# 福島第一原子力発電所敷地南方の 地すべり地形について

2022年12月7日  
東京電力ホールディングス株式会社

# 1.事前の面談における指摘事項

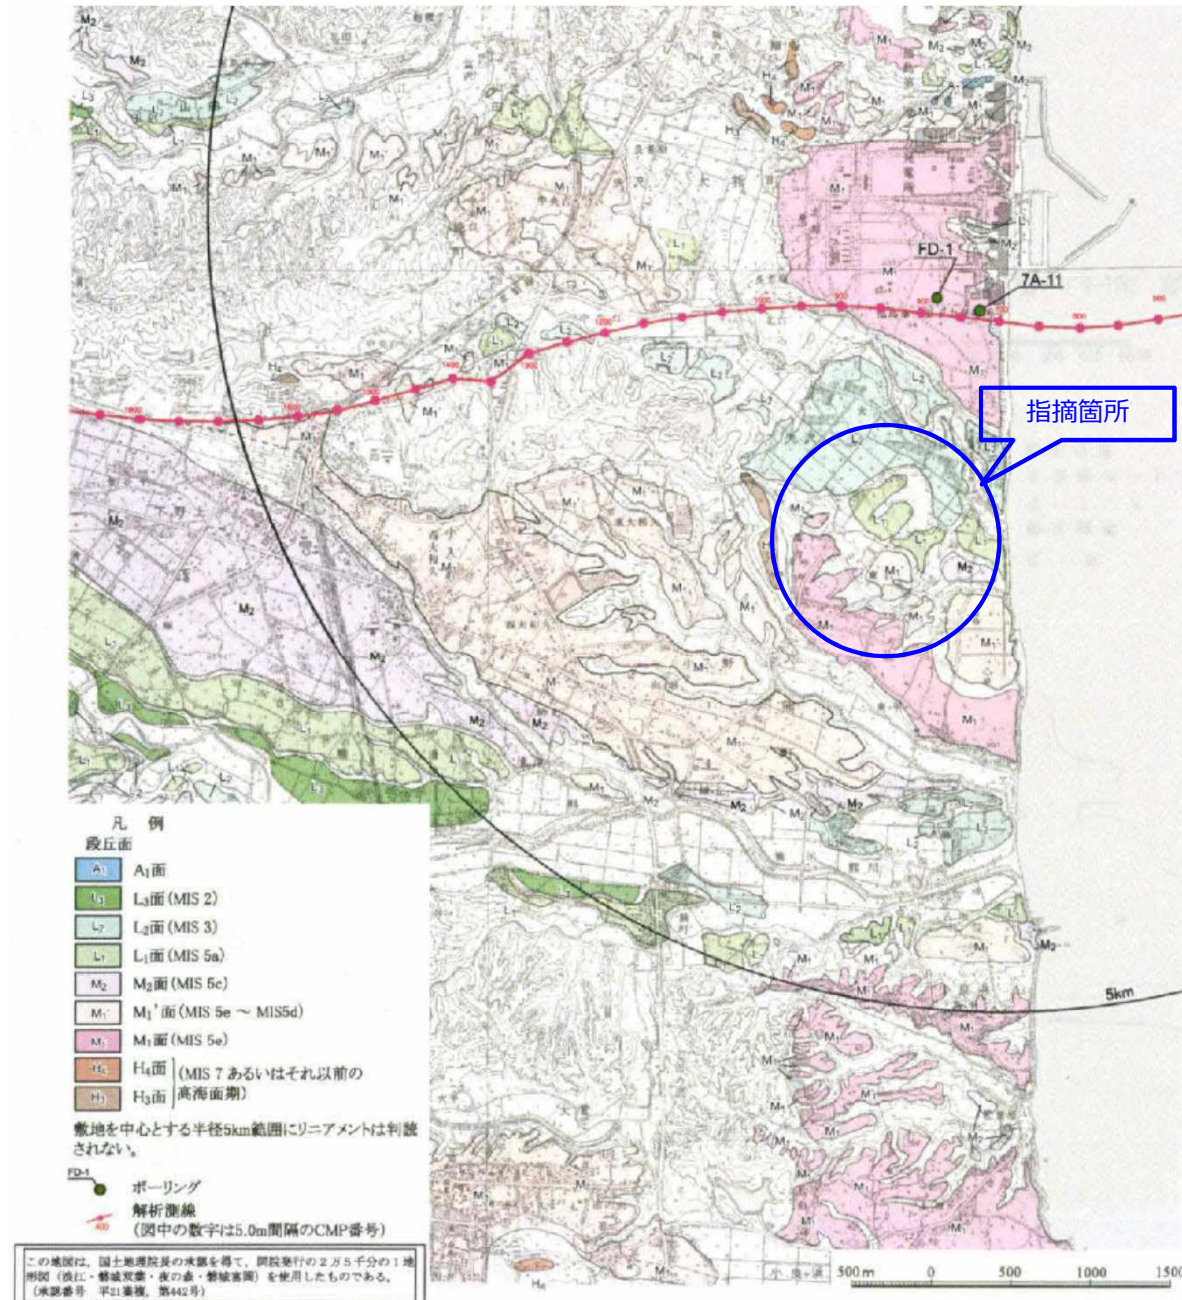
No.	実施日	指摘事項	回答内容
1	2022.9.20 面談	<p>福島第一原子力発電所における地すべりの可能性</p> <ul style="list-style-type: none"><li>・第94回特定原子力監視・評価検討会資料3-2のDタンクエリアのボーリング柱状図等から、段丘堆積物直下にN値が大きく下がる箇所が複数箇所存在すること</li><li>・過去の地震時にDタンクエリアのタンクが他のタンクエリアと異なり有意な滑動が生じていること</li><li>・以上のことから、コメントNo.2における調査結果等も考慮した上で、福島第一原子力発電所における地すべりの可能性について見解を示すこと</li></ul>	<ul style="list-style-type: none"><li>・敷地内の既往のボーリング調査結果を再整理し、段丘堆積物直下の風化部の分布状況を整理した。</li></ul>
2	2022.9.20 面談	<p>福島第一原子力発電所敷地南側の地すべり地形の可能性</p> <ul style="list-style-type: none"><li>・8月23日の面談資料のボーリング柱状図14箇所のうち約半数の箇所で段丘堆積物直下にN値が大きく下がる強風化部が存在すること、また、それらは孔口標高が高い箇所（約30m）に集中していること。</li><li>・国土地理院の地図を見る限りにおいて、福島第一原子力発電所付近に地すべり地形と思われる箇所が複数箇所存在すること。また、それら地形は8月23日の面談で東京電力が示した見解「高さが異なる段丘面」とは形状が異なること。</li><li>・以上のことから、再度、各種調査等を踏まえ、福島第一原子力発電所南側の地形について見解を示すこと</li></ul>	<ul style="list-style-type: none"><li>・既往の空中写真判読図により、指摘された箇所の地形について、設置許可申請当時の当社の見解を説明する。</li><li>・「地すべり地形と思われる」と指摘された複数箇所について、空中写真の再判読を実施した結果を報告する。</li></ul>

### ②A地区 地形断面図

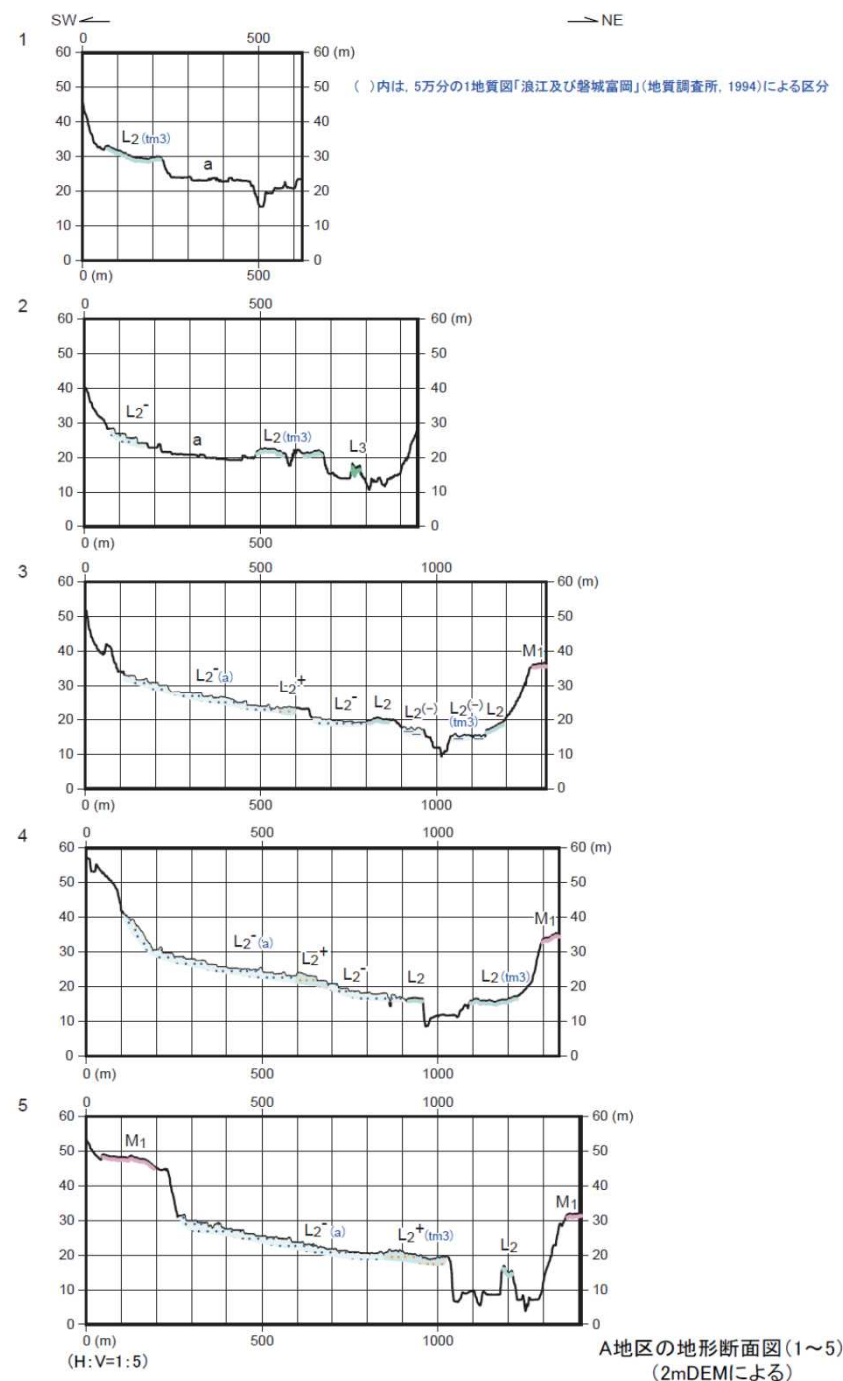
#### 指摘箇所3（断面2~5）

- 地質図幅「浪江及び磐城富岡」では、中位段丘面 $t_{m3}$ の記載があるが、段丘面がはっきり区別できない。
- 扇状地性で、上流側に大きな川がないことから、小さな水の流れにより徐々に段丘面を新しい堆積物が埋めていき、段差が小さくなっていると推測される。

### ②A地区 地形断面図

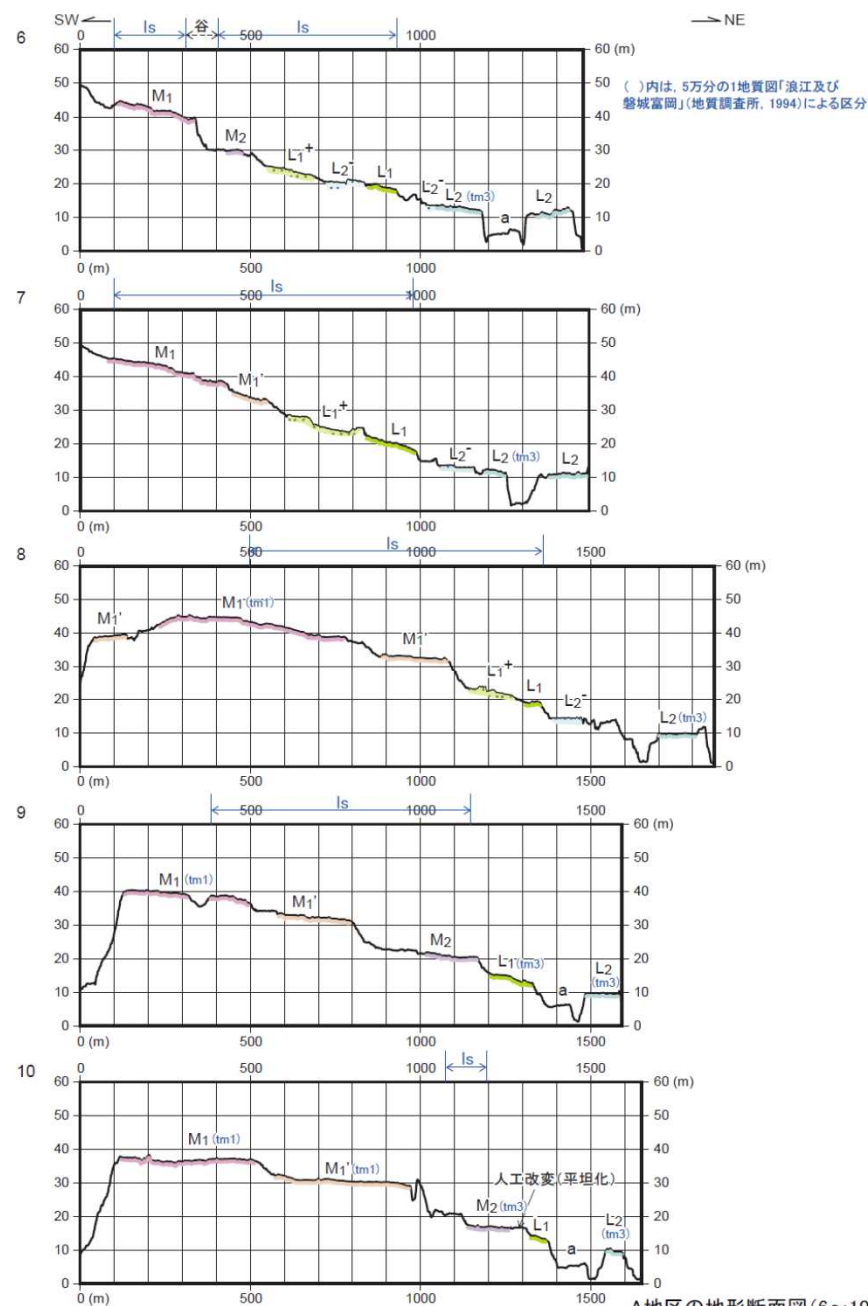
#### 指摘箇所4 (断面6~10)

- 地質図幅「浪江及び磐城富岡」では、地すべり堆積物Isが分布するが、地形断面図上では、**段丘崖が明瞭で、段丘面の分布が認められる。**
- 断面6,7等の緩斜面状を示し段丘面が明瞭に認められない部分は扇状地性のもので、L1+等は段化した段丘面を覆っているものと推測される。
- 2mDEMから作成した陰影起伏図や傾斜図等、および空中写真判読においても、地質図幅「浪江及び磐城富岡」で地すべり堆積物とされるIs**上端部付近に急峻な段差（滑落崖）は判読されないため、大規模な地すべりによる地形とは認められない。**

### ②A地区 地質断面図

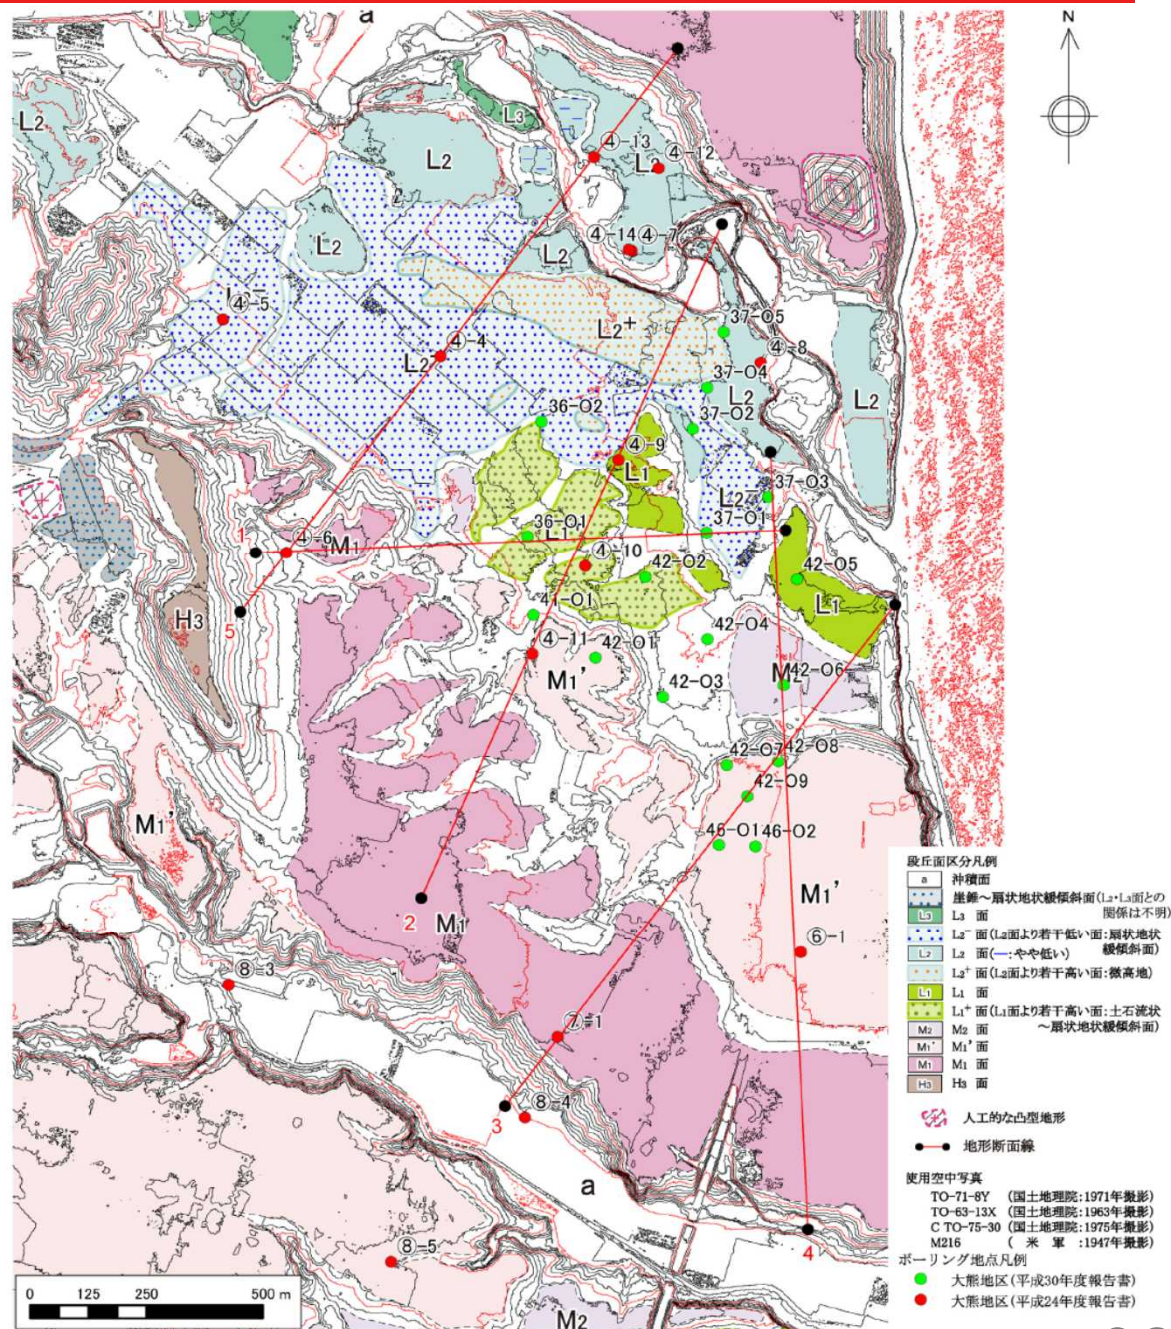
### 指摘箇所4

- 断面1により、地すべり堆積物sが分布する部分において、富岡層の上位に段丘堆積物が確認され、それぞれに有意な標高差が認められることから、M1, L1の異なる段丘面を構成する堆積物と判断される。
- コア写真からの読み取りにより富岡層（大年寺層）中のテフラsf11,a-1を連続して確認することができる。
- 断面2より、地すべり堆積物sが分布する部分において、富岡層の上位に段丘堆積物が確認され、それぞれに有意な標高差が認められることから、M1', L1の異なる段丘面を構成する堆積物と判断される。
- コア写真からの読み取りにより富岡層中のテフラsf11,aを連続して確認することができる。
- 富岡層の中に地すべりがある場合、乱されたコアとなるが、棒状のコアが採取できている。
- 仮に当該地域に大規模な地すべりが存在した場合、上記の段丘堆積物や富岡層中の鍵層は地すべり土塊に含まれるため、上記のような堆積状況を確認することはできないと考えられる。

以上のことから、指摘箇所4に大規模な地すべり跡は認められないと判断した。

### ③B,C地区 地形断面図

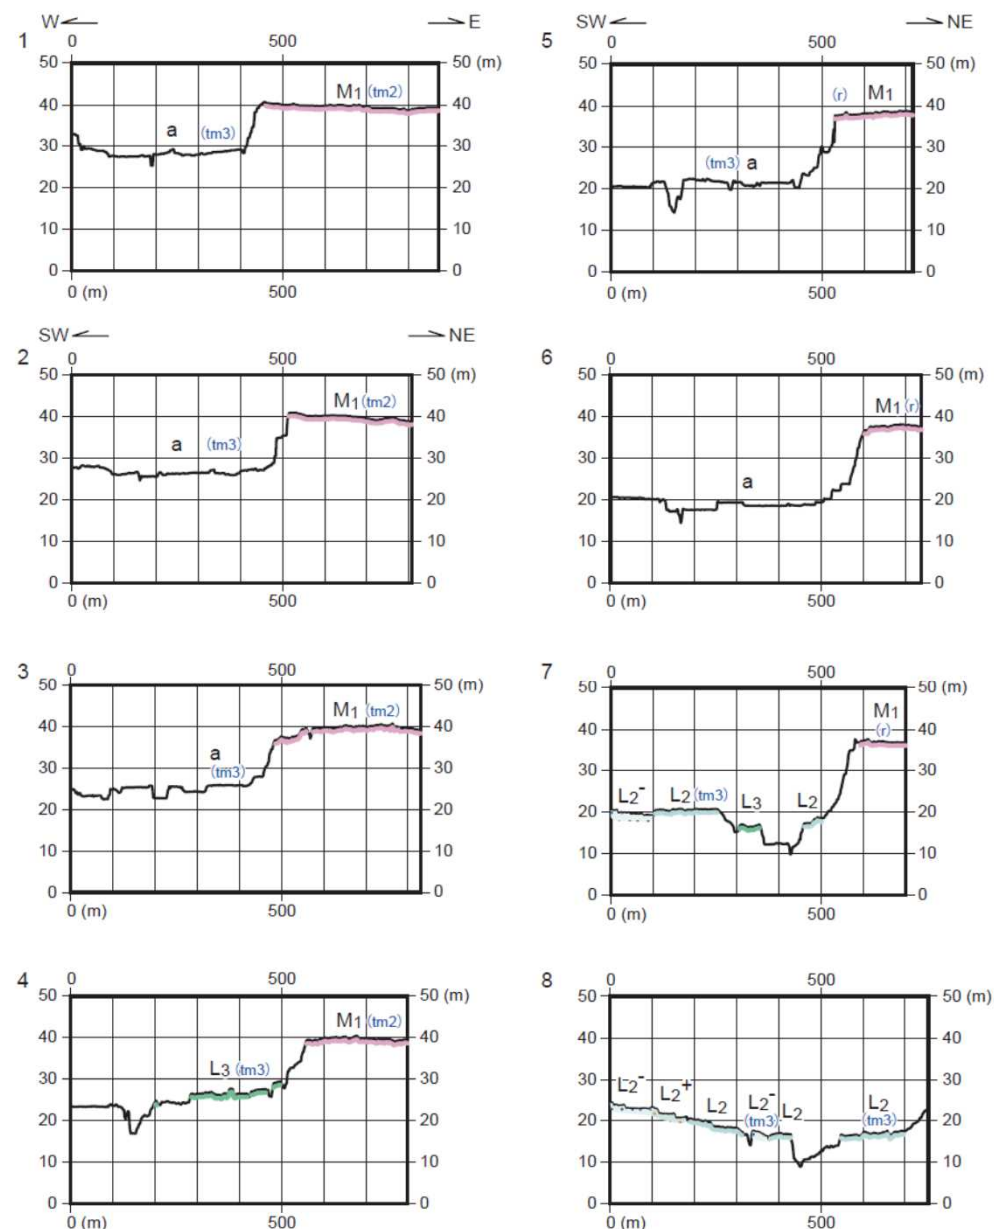
#### 指摘箇所2 (断面2~5)

#### 指摘箇所3 (断面6~8)

- 地形断面図上では、**段丘崖が明瞭で、段丘面 (M1, L3) の分布が認められる。**

- 地形断面図上では、**段丘崖が明瞭で、段丘面 (M1, L2, L3) の分布が認められる。**

### ③B,C地区 地形断面図

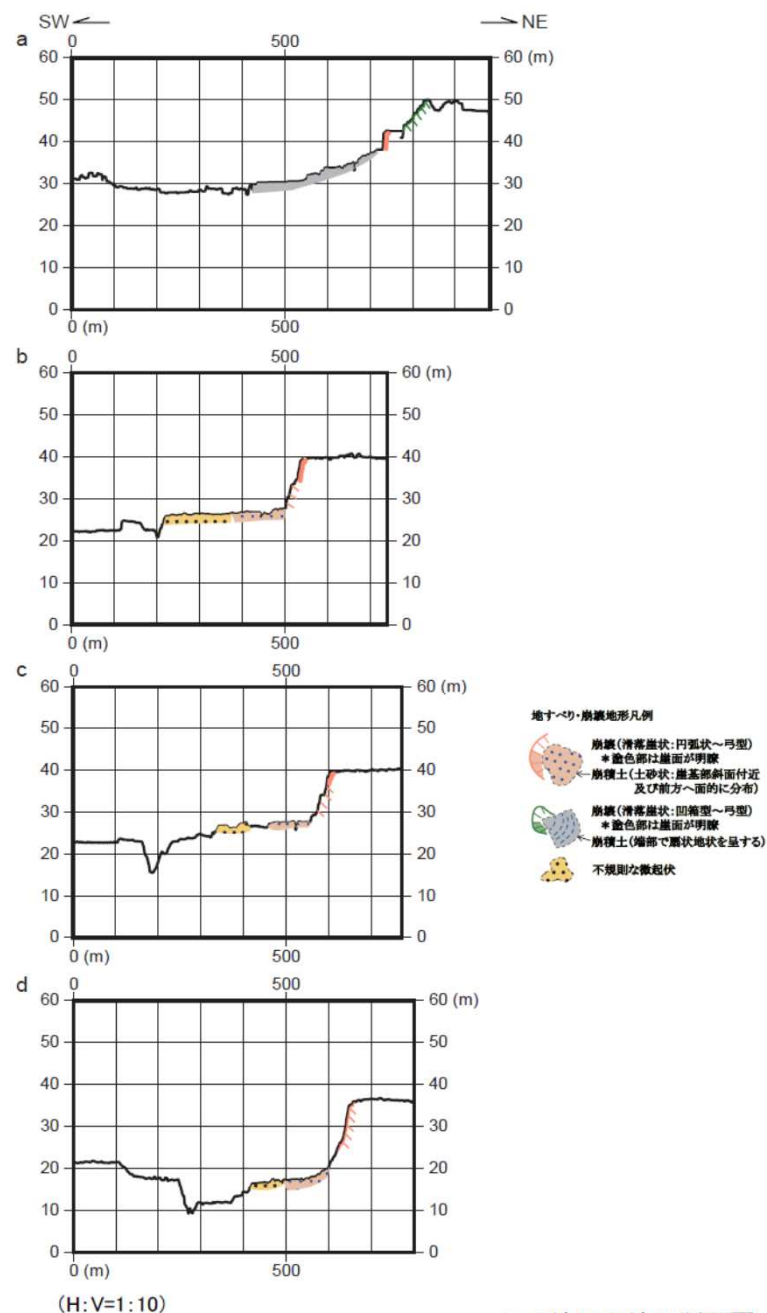
指摘箇所2 (断面b,c)

指摘箇所3 (断面d)

指摘箇所2の北方 (断面a)

- 認められる崩壊地形は、**段丘崖の前面の滑落崖と崩積土**であり、大規模な地すべりは認められない。
- 崩積土の前面に不規則な微起伏が見られる。地すべりか、河川によるものかは不明だが、厚くはない。

- 滑落崖の前面に崩積土が認められるが、扇状地状に堆積しており、大規模な地すべりは認められない。

### ④D地区 地形断面図

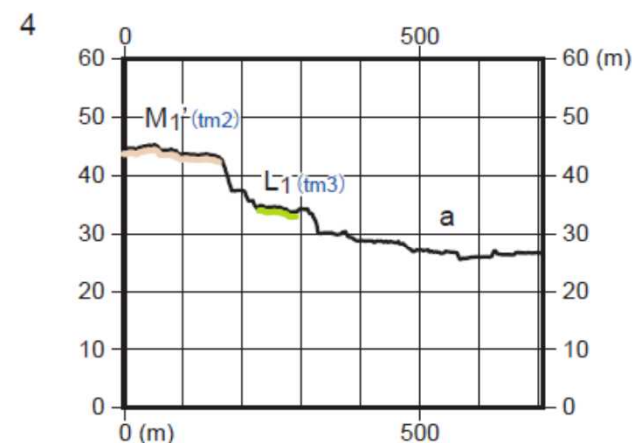
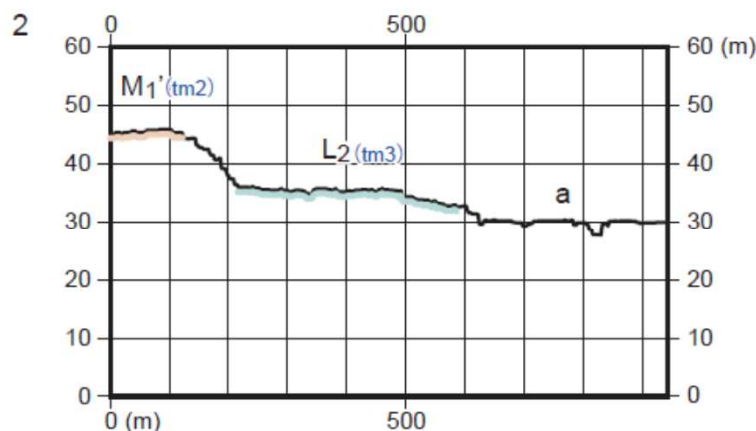
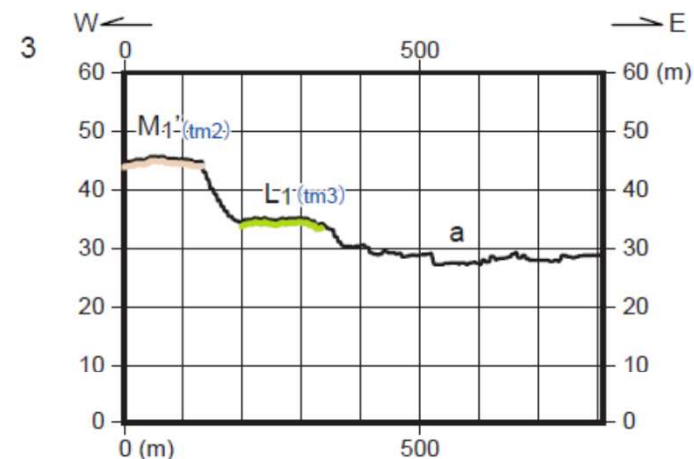
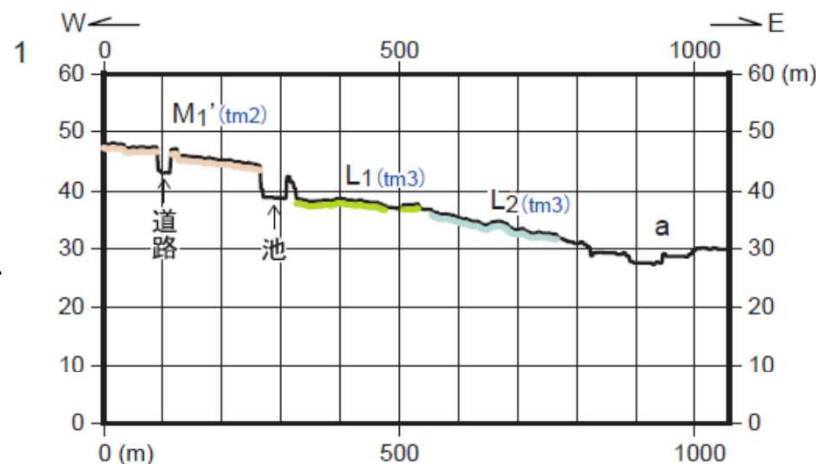
#### 指摘箇所1 (断面2~4)

- 地形断面図上では、**段丘崖**が明瞭で、**段丘面 (M1', L1, L2)**の分布が認められる。

### ④D地区 地形断面図

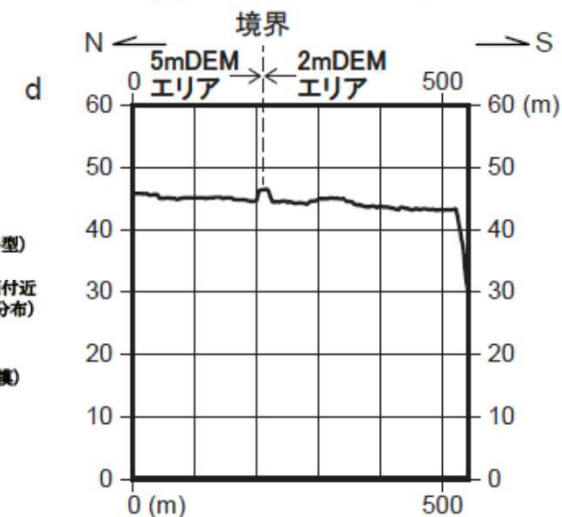
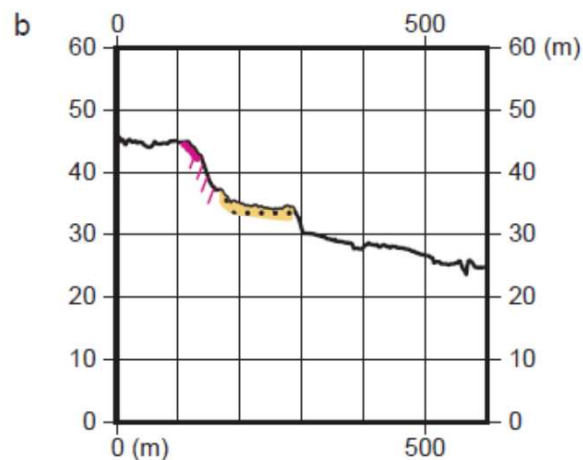
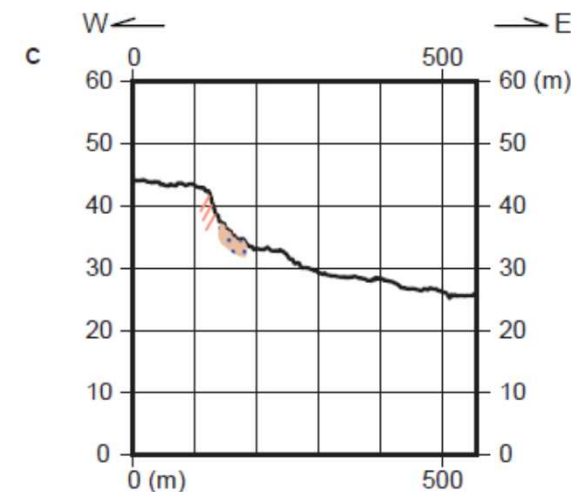
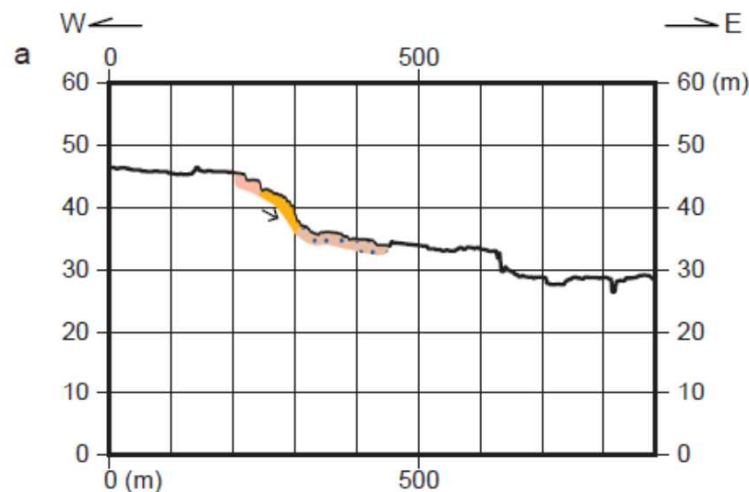
#### 指摘箇所1 (断面a~c)

- 断面a,bより, **段丘面の上に小さな滑落崩積土がのっ**ていると判断できる。
- 大規模な地すべりを起こす崖は認められない。
